Parc éolien « du Bois Drouet »

Dossier de Demande d'Autorisation Environnementale (DDAE)

Mémoire en réponse à l'avis de la Mission Régionale d'Autorité
environnementale

Avril 2024

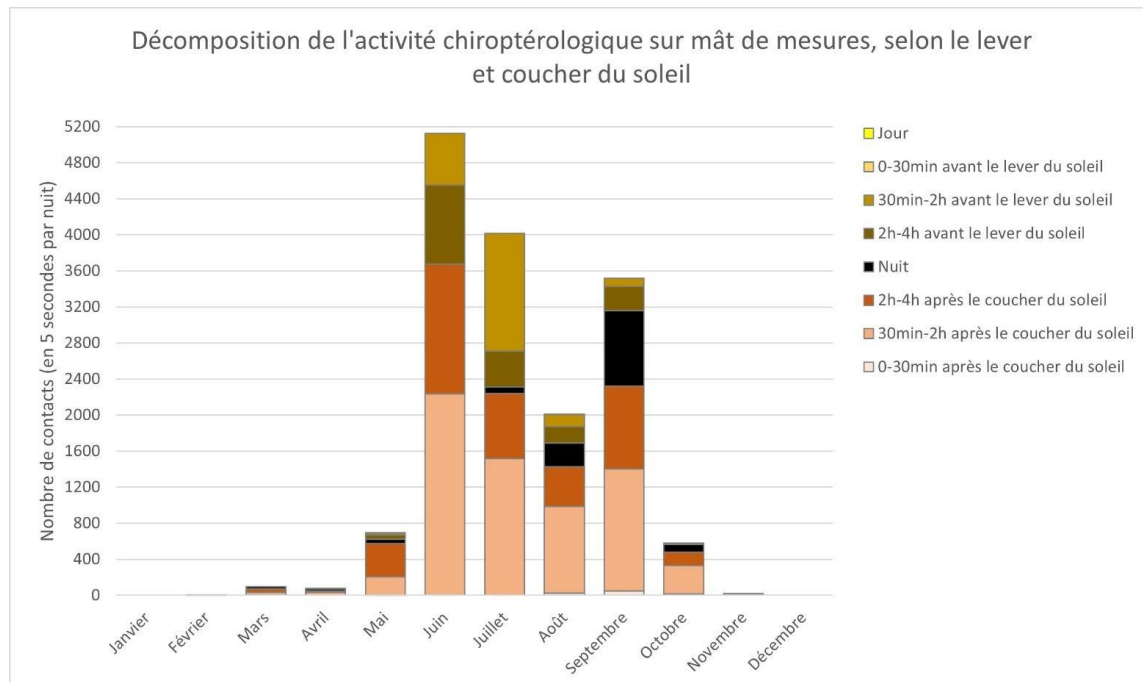
L'autorité environnementale recommande de compléter l'état initial de l'environnement en y intégrant les données issues du suivi ornithologique réalisé sur le parc voisin de Frénoville. (Page 8 de l'avis de la MRAe)

Vensolair a intégré les données du suivi ornithologique du parc éolien de Frénoville qui confirment la présence du Busard Saint-Martin dès l'état initial, dans le paragraphe « C.3.4.7 SUIVI ORNITHOLOGIQUE DU PARC ÉOLIEN DE FRÉNOUVILLE (ENVOL, 2018) » consultable à la page 205 de la « *PIECE 4 : ETUDE D'IMPACT SUR L'ENVIRONNEMENT* » dans sa version complétée et qui a été déposée le 05 mars 2024.

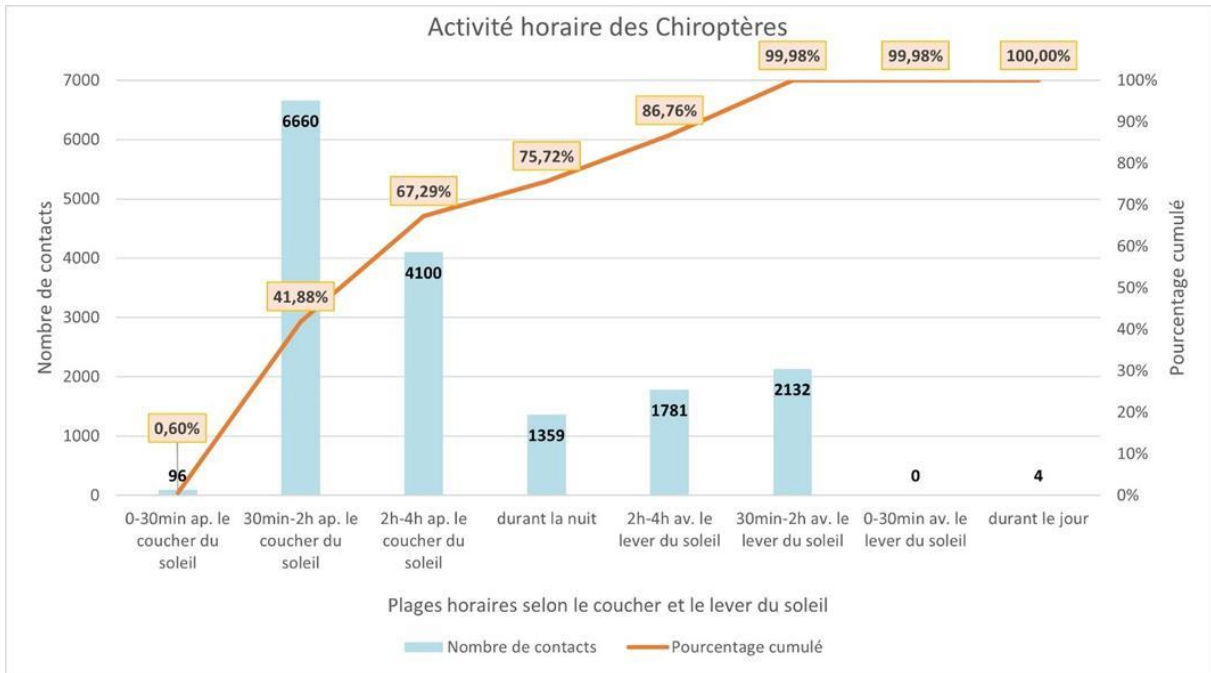
L'autorité environnementale recommande de revoir l'échelle des graphiques exprimant l'activité des chiroptères en fonction des heures de la journée et de la température afin de les rendre plus lisibles. (Page 9 de l'avis de la MRAe)

L'activité des Chiroptères en fonction des heures de la journée (et notamment des heures précédant et suivant le coucher du soleil) a été pris en compte dans les graphiques 78 et 79 page 242 du paragraphe « C.3.5.2.8 ÉTUDE DES HAUTEURS ET CONDITIONS DE VOLS DES CHIROPTÈRES » de la « *PIECE 4 : ETUDE D'IMPACT SUR L'ENVIRONNEMENT* » dans sa version complétée et qui a été déposée le 05 mars 2024.

Ce graphique a été ajouté pour synthétiser l'activité chiroptérologique selon le lever et coucher du soleil, au cours de l'année :

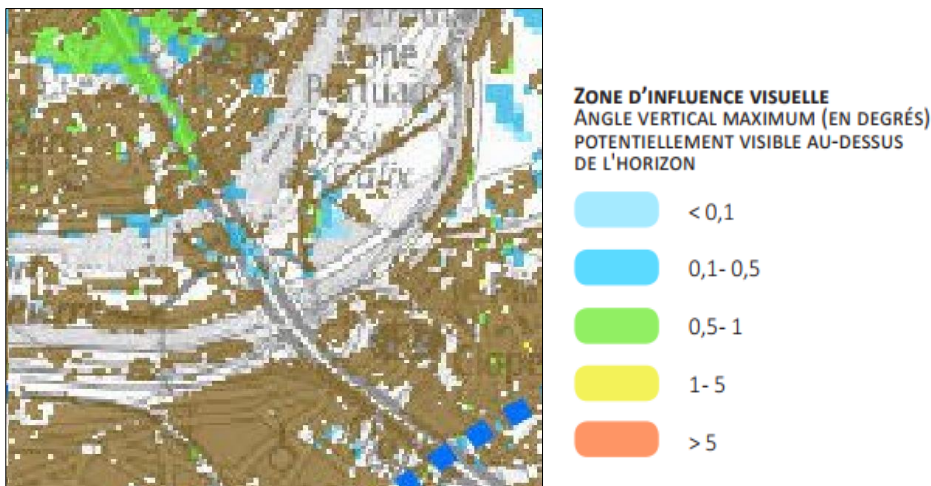
- Les enjeux du projet sur les sites inscrits et classés dans l'aire éloignée.

Le niveau d'enjeu pour chacun des 36 sites classés et des 8 sites inscrits dans l'aire éloignée est évalué dans le tableau 131 – p 355 et 356 de la Piece 4 : Etude d'Impact sur l'Environnement, partie " C.5.3.3 PATRIMOINE ET TOURISME".

Le niveau d'enjeu des sites classés et inscrits est évalué en croisant les critères précités dans la partie "B.3.5.3 ENJEUX ET SENSIBILITÉ POTENTIELLE" page 72 avec leurs caractéristiques d'implantation et la présence de rideaux visuels intermédiaires (illustrés par la carte 91 : Sites protégés et zone d'influence visuelle dans l'emprise de l'aire d'étude éloignée et zone d'influence visuelle p 358).

Extrait de la Zone d'influence visuelle comparée du projet et du contexte éolien – page 571 de l'Etude d'Impact Environnementale

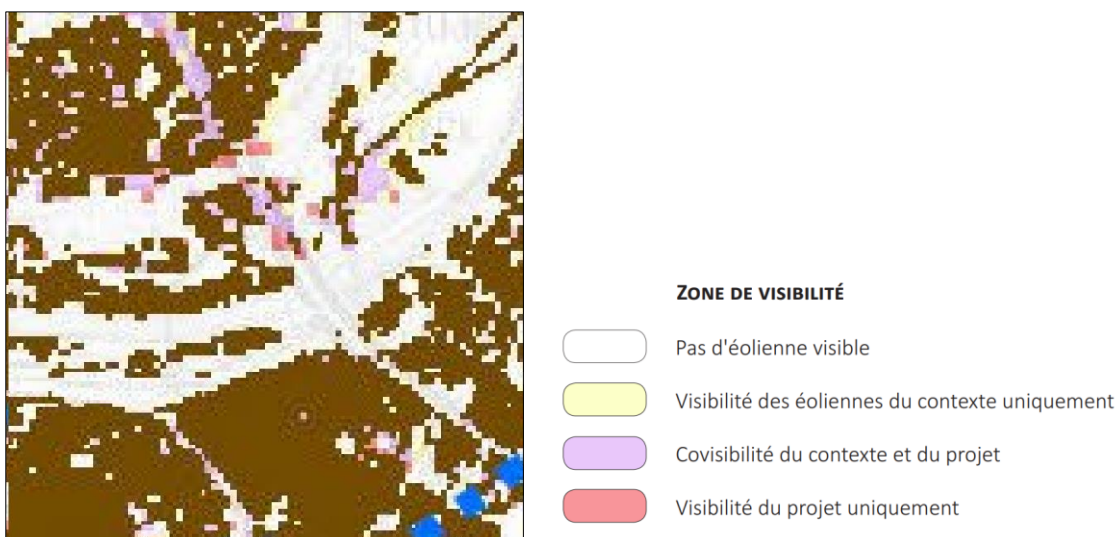
L'autorité environnementale recommande de compléter l'étude paysagère par des précisions en ce qui concerne les enjeux du projet sur les sites inscrits et classés dans l'aire éloignée, les cônes de vue depuis les parcs éoliens existants et le viaduc de Calix, les photomontages des trois variantes sans feuillage, les cartographies des zones d'influence visuelle sur un périmètre de dix kilomètres et l'effet d'écran de la végétalisation entre Chicheboville et le projet.

- La vue des parcs éoliens existants et du projet depuis le viaduc de Calix.

Dans l'Etude d'impact, la sensibilité depuis le Viaduc de Calix, en tant que belvédère ponctuel est qualifiée de nulle à très faible au regard des visibilitées ponctuelles et filtrées par la présence d'obstacles verticaux de l'horizons (p 347).

Également du fait de la distance, la prégnance visuelle des éoliennes en service est déjà très faible depuis le Viaduc comme le démontre l'extrait suivant des zones d'influence visuelle dans l'aire d'étude éloignée consultables en page 570 et 571 de l'étude d'impact.

Enfin, Depuis le Viaduc de Calix, les plages de visibilité du seul projet du Bois Drouet se superposent majoritairement sur des plages de visibilité du contexte éolien existant. Les nouvelles plages de visibilité engendrées par l'insertion du projet sont très limitées.

Carte 43. Zone d'influence visuelle comparée du projet et du contexte éolien à l'échelle de l'aire d'étude éloignée
 Scénario « Bout de Paie, éoliennes à 150 m »

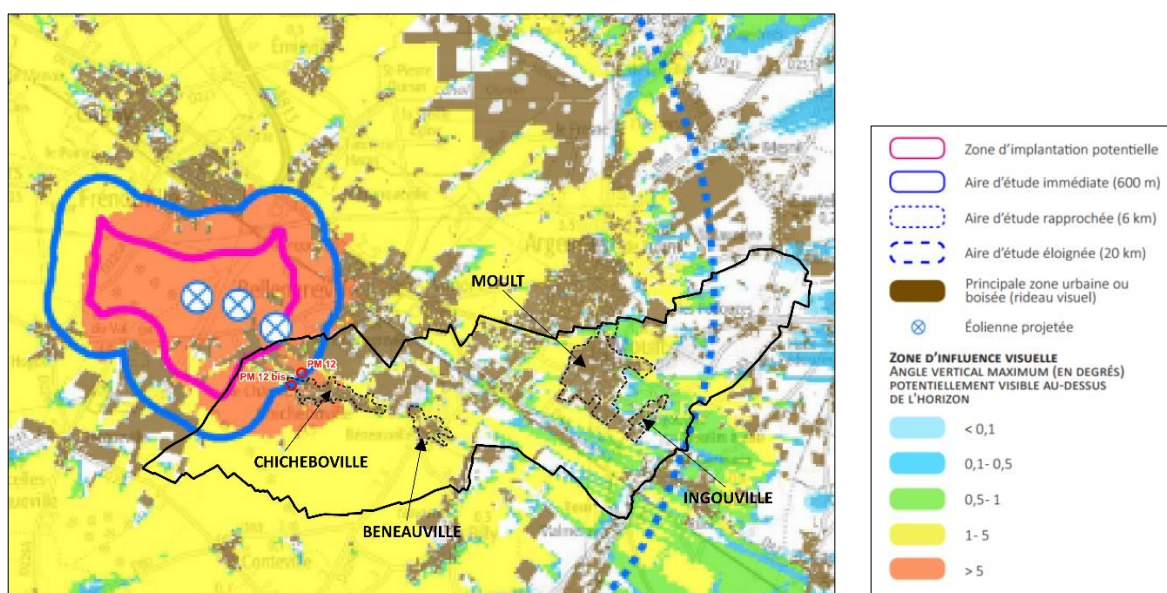
- Les cartographies des zones d'influence visuelle sur un périmètre de dix kilomètres.

La comparaison de l'impact visuel du projet et celui des autres parcs présents dans un rayon de 10 km est illustrée par l'ajout de la carte de la zone d'influence visuelle comparées et qui figurent en partie *F.5.2.3 ZONE D'INFLUENCE VISUELLE COMPARÉE DU PROJET ET DU CONTEXTE ÉOLIEN - p 569 à 572* de la « *PIECE 4 : ETUDE D'IMPACT SUR L'ENVIRONNEMENT* » dans sa version complétée et qui a été déposée le 05 mars 2024.

Cette zone d'influence visuelle comparée permet d'appréhender les zones de visibilité déjà couvertes pour le contexte éolien existants (en jaune pâle), les zones où le contexte éolien et le projet sont perceptibles en même temps (en violet) et d'analyser les nouvelles plages de visibilité générées par le projet du Bois Drouet (en rose). Elle figure sur les cartes en pages 571 et 572. À l'échelle de l'aire d'étude rapprochée (6 km autour du site du projet), les plages de visibilité du projet du Bois Drouet sont communes à celles du contexte éolien existant (plages violettes). Les nouvelles plages de visibilité (en rose), sont très limitées. Elles bordent, ponctuellement et sur des surfaces peu importantes, les plages de visibilité existantes.

Photomontage 12 bis - Depuis la frange ouest de Chicheboville

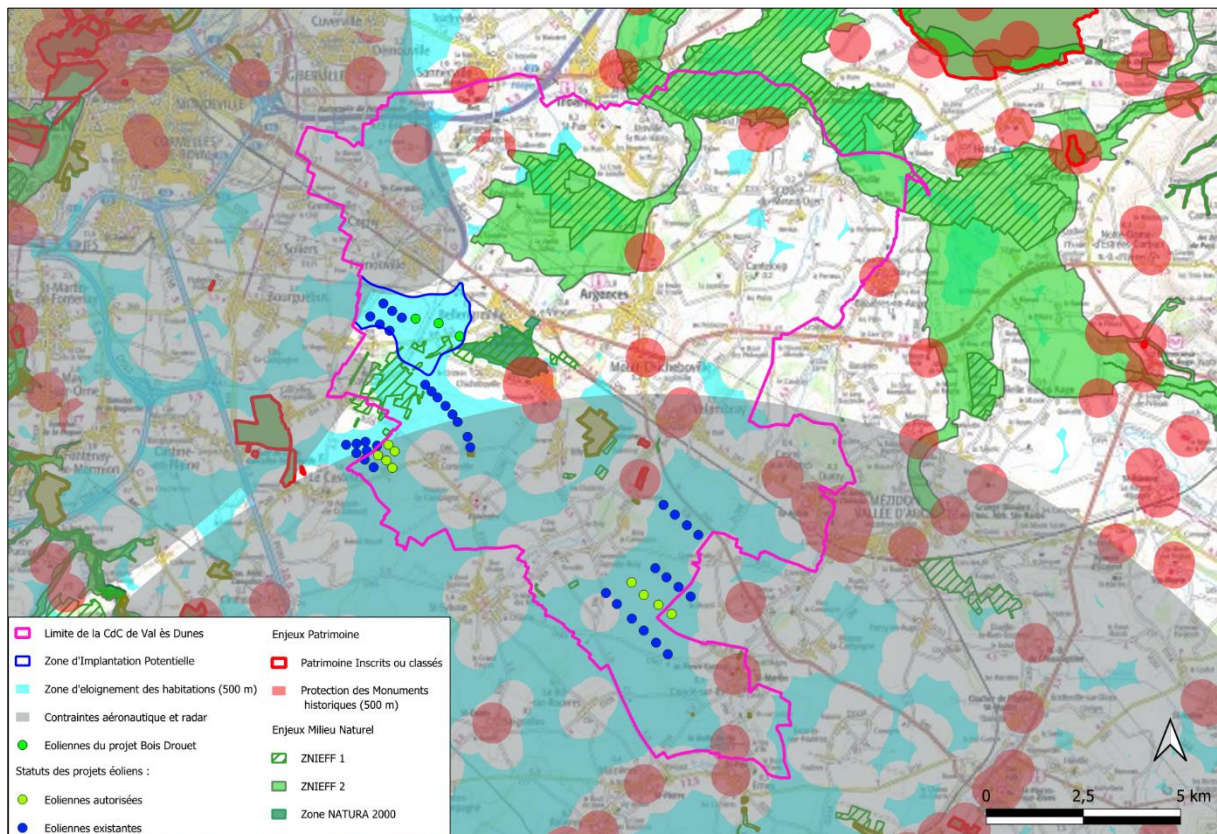
- L'effet d'écran de la végétalisation entre Chicheboville et le projet.

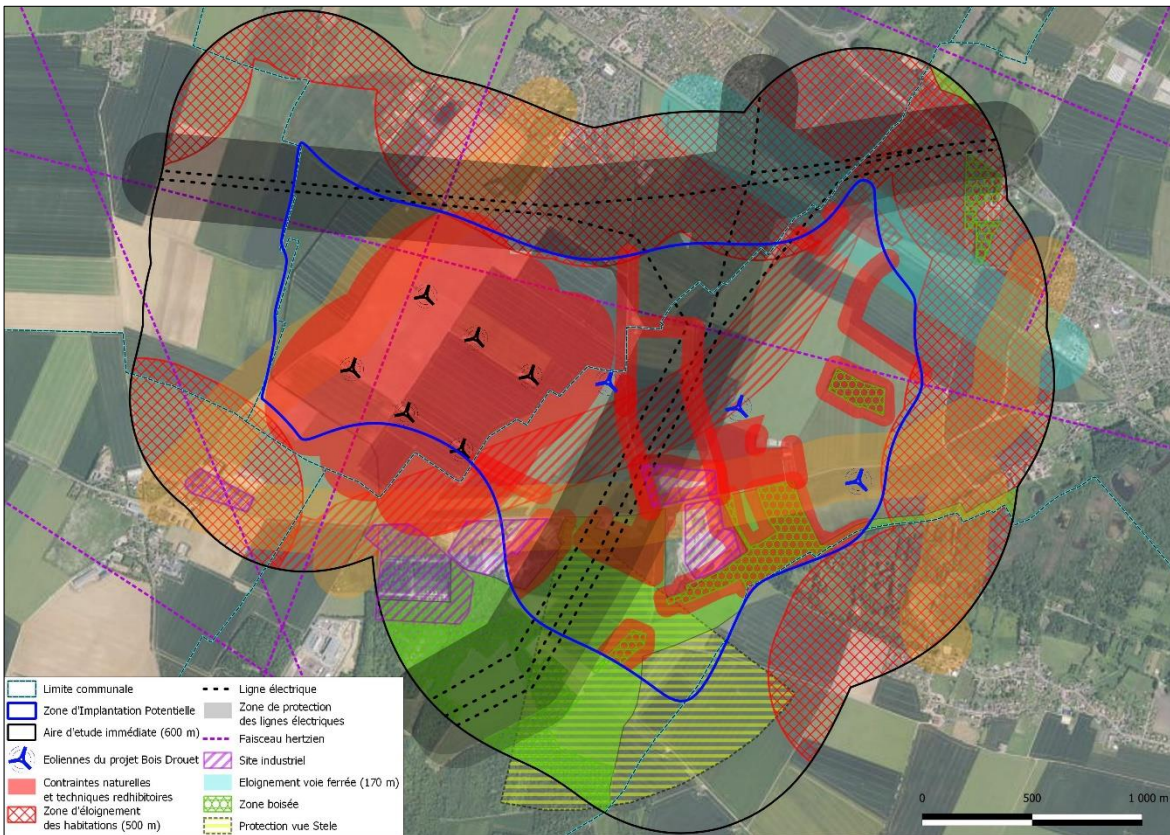
L'autorité environnementale recommande de compléter l'analyse paysagère afin de confirmer ou d'infirmer la lisibilité du projet et l'absence d'impacts paysagers cumulés notables. Elle recommande également de justifier le choix de distances irrégulières entre les éoliennes et d'expliquer pourquoi l'implantation du projet ne suit ni l'implantation du parc de Frénoville, ni la voie ferrée, ni la RD613, contrairement aux préconisations formulées à la fin de l'état initial de l'environnement en faveur de la cohérence paysagère.

La modification apportée dans les compléments au dossier de demande d'autorisation environnementale propose une nouvelle variante finale (variante 4) qui améliore l'irrégularité des distances entre les éoliennes constatée dans la variante finale précédente (Variante 3).

Le cumul des contraintes foncières et des contraintes techniques réglementaires (en rouge sur l'extrait de la carte 113 page 428 de l'étude d'impact ci-dessous) n'offrait pas l'espace suffisant permettant d'aligner parfaitement les éoliennes du projet avec les éoliennes de Frénoville.

Malgré tout le projet final a cherché à répondre aux enjeux paysagers majeurs : Prolongement de la ligne formée par les éoliennes de Frénoville, éloignement des franges urbaines de Frénoville et de Bellengreville, limitation de la perception depuis les centres bourgs, limitation de l'extension de l'angle horizontal intercepté, évitement des cônes de vue identifiés depuis la Hogue, le château de Chicheboville (non protégé), le manoir de la Perquette (MH), le mémorial de la bataille de Val-es-Dunes, ainsi que l'entité archéologique 24, comme demandé par le Service régional de l'archéologie.

Cette légère courbe compose avec les contraintes du territoire. Elle s'inspire des orientations du parc éolien de Frénouville, de la D613 et de la voie ferrée. Cette implantation répond en grande partie aux recommandations paysagères et patrimoniales.
